**Raddoppio della linea
Codogno - Cremona - Mantova**

TRATTA CODOGNO- PIADENA

Progetto di Fattibilità Tecnico Economica “Raddoppio linea Codogno – Cremona – Mantova, tratta Codogno - Piadena”, CUP: J84H17000930009.

Osservazioni del Gruppo di Lavoro Interdirezionale per l’esame dei progetti infrastrutturali soggetti a valutazione regionale (DDG 11493 del 31 luglio 2023)

FERMATA DI GAZZO PIEVE SAN GIACOMO
Planimetrie di progetto quota banchina e sottopasso con indicazioni del PPO e sezioni di progetto

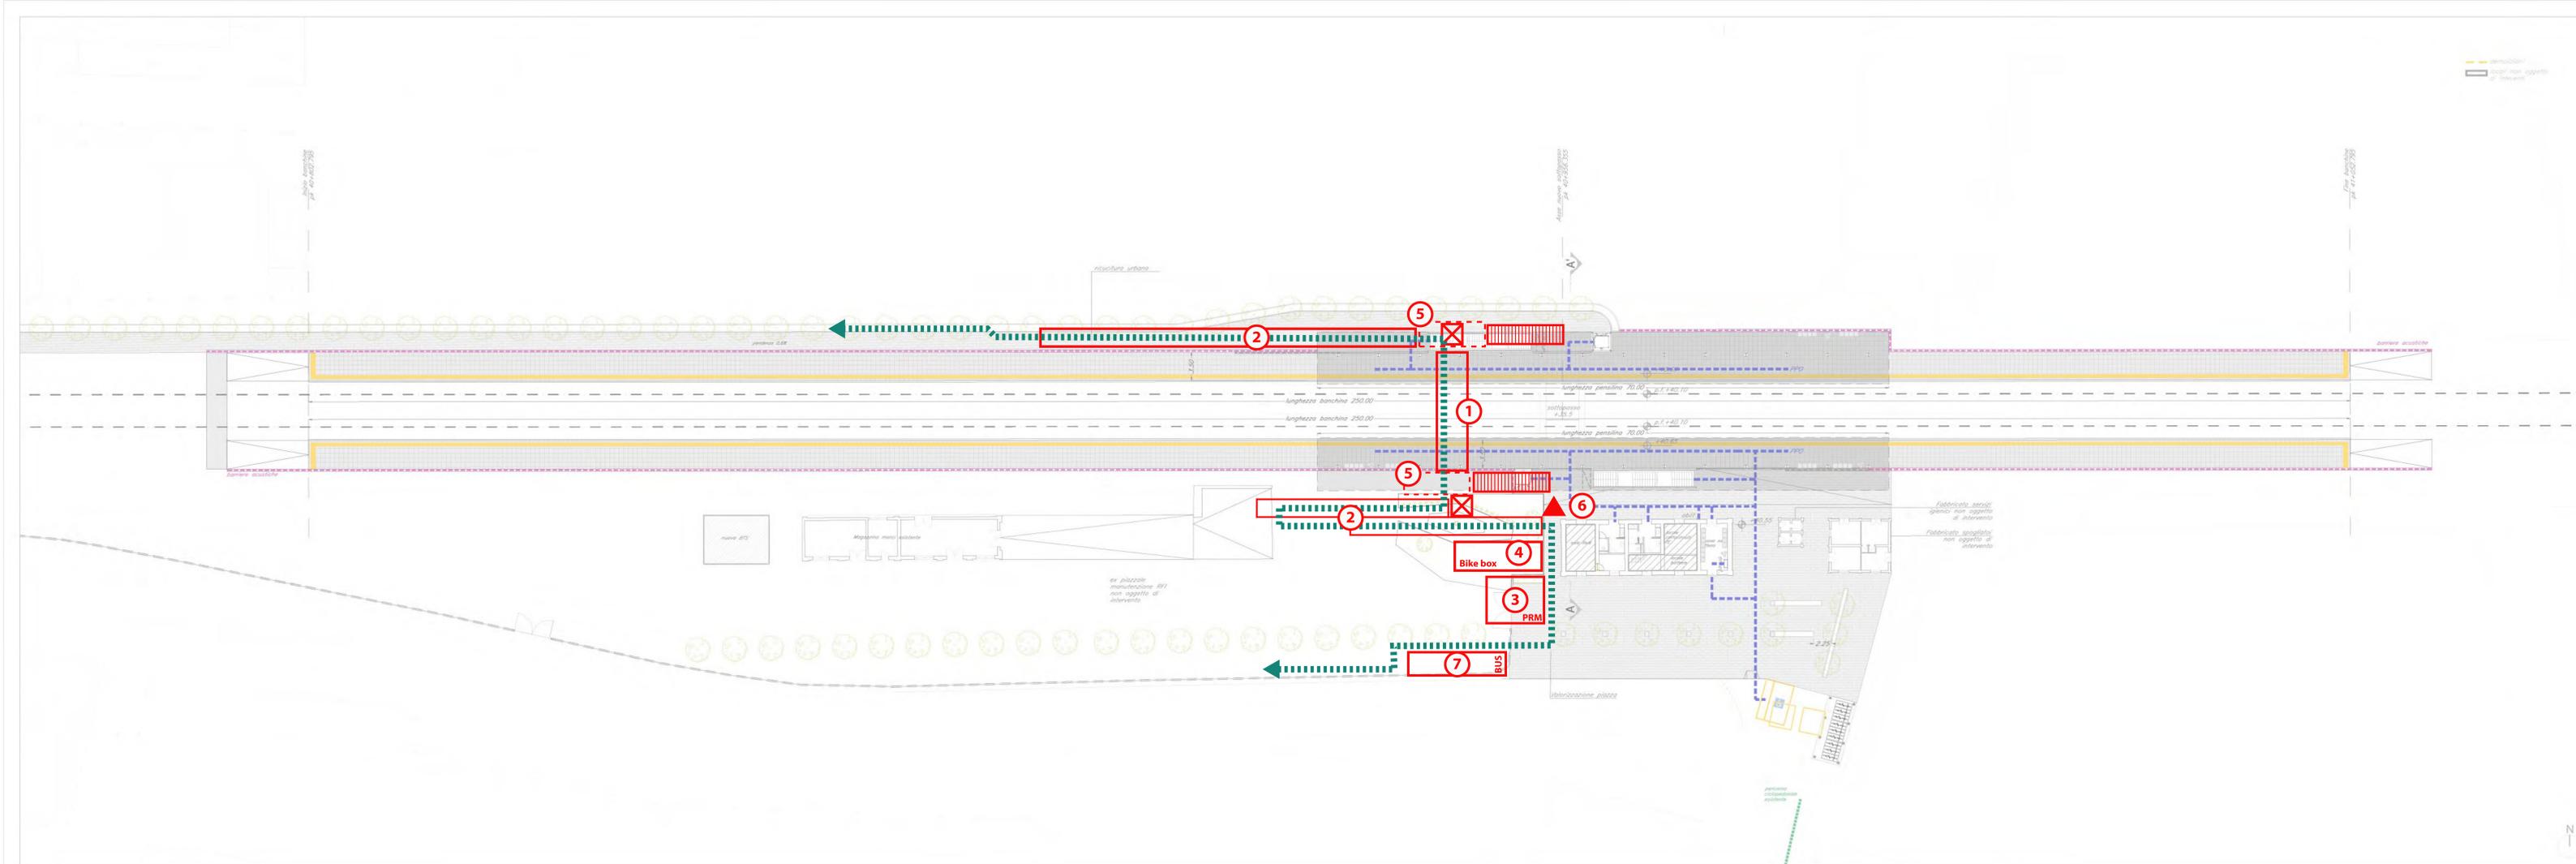
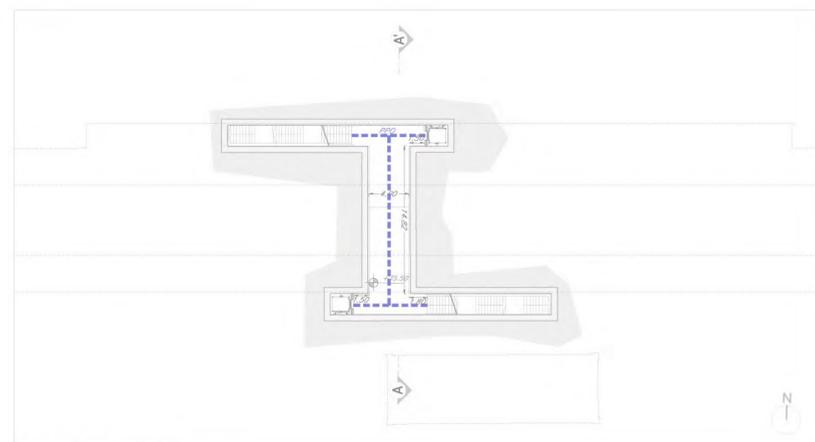
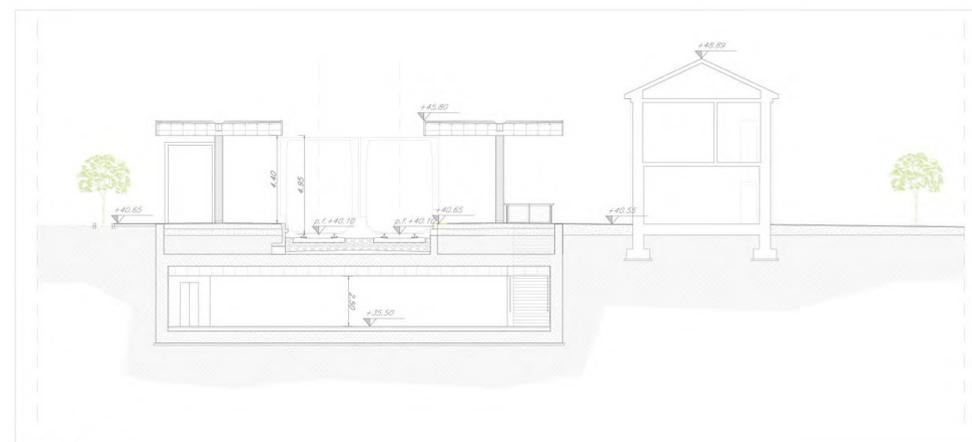
- traslare il sottopasso verso ovest al fine di avvicinarlo al fabbricato viaggiatori e all'accesso di stazione, minimizzando i percorsi pedonali (allegato 7- punto 1);
- inserire le rampe al fine di dare continuità al percorso ciclopedonale proveniente da via Orlandelli, facilitando la mobilità dell'utenza con bicicletta a seguito (allegato 7- punto 2);
- avvicinare gli stalli PRM all'ingresso della stazione e all'ascensore (allegato 7- punto 3);
- avvicinare il Bike box all'ingresso della stazione (allegato 7- punto 4);
- progettare le scale e le rampe di collegamento verticale ai sottopassi prevedendo un varco nelle solette di copertura, consentendo un'illuminazione diretta degli stessi (allegato 7- punto 5);
- prevedere un accesso pedonale ai binari a ovest del fabbricato viaggiatori (allegato 7- punto 6).

Allegato 8) Torre de' Picenardi

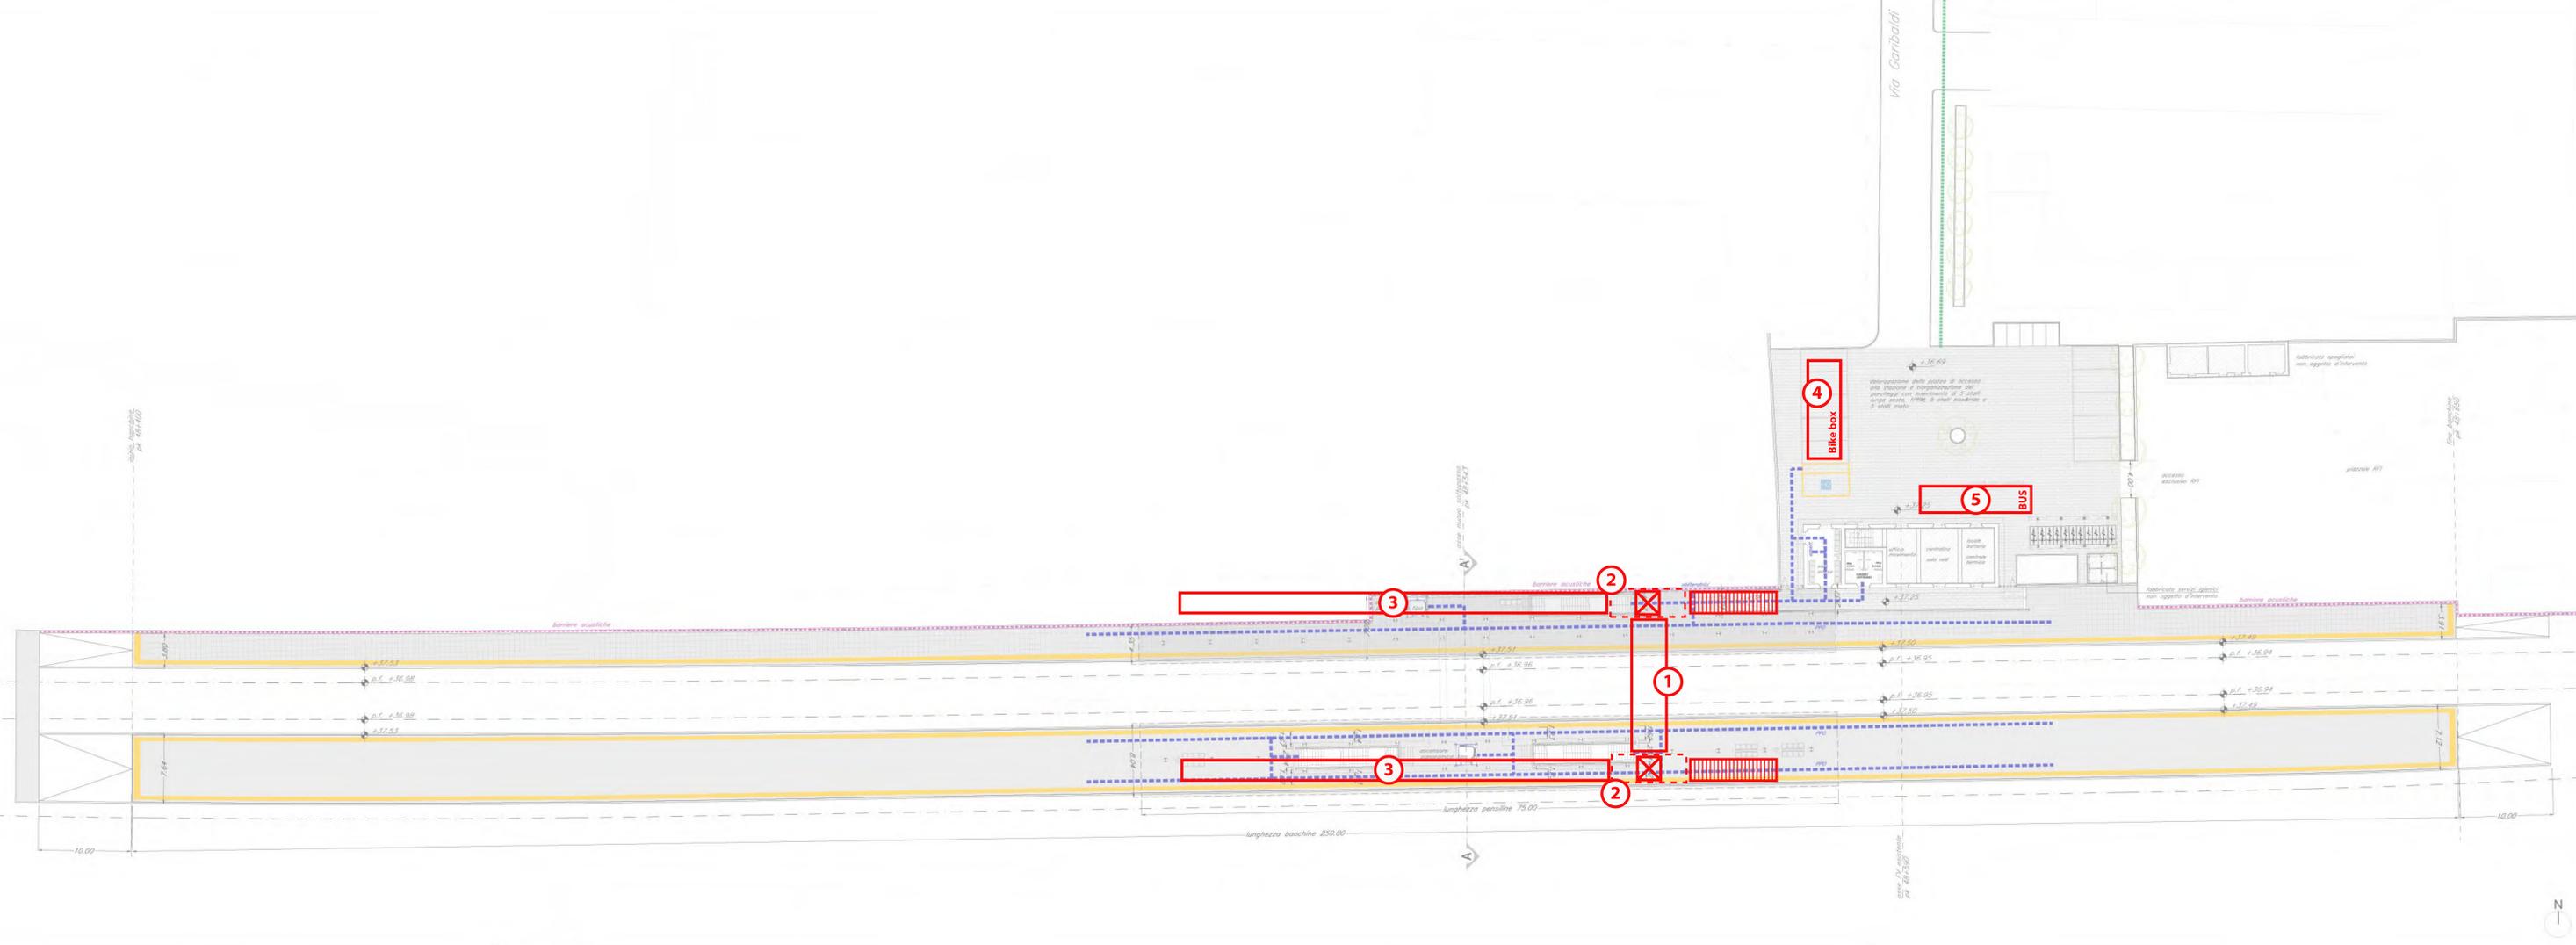
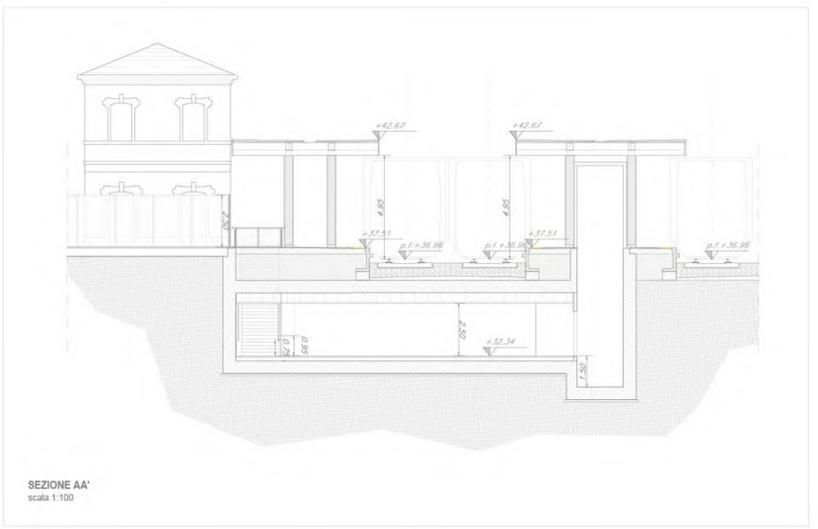
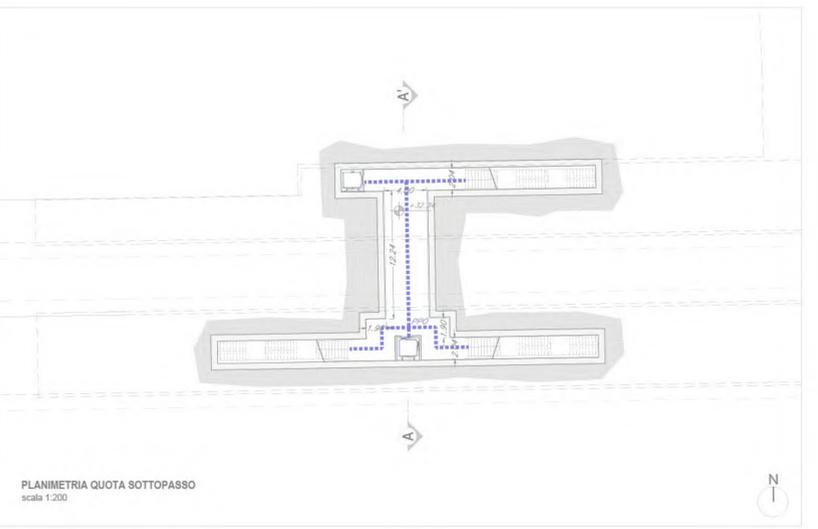
- traslare il sottopasso pedonale verso est al fine di avvicinarlo al fabbricato viaggiatori e all'accesso di stazione, minimizzando i percorsi pedonali (allegato 8- punto 1);
- progettare le scale e le rampe di collegamento verticale ai sottopassi prevedendo un varco nelle solette di copertura, consentendo un'illuminazione diretta degli stessi (allegato 8- punto 2);
- inserire le rampe al fine di facilitare la mobilità dell'utenza con bicicletta a seguito (allegato 8- punto 3);
- avvicinare il Bike box all'ingresso della stazione (allegato 8- punto 4).
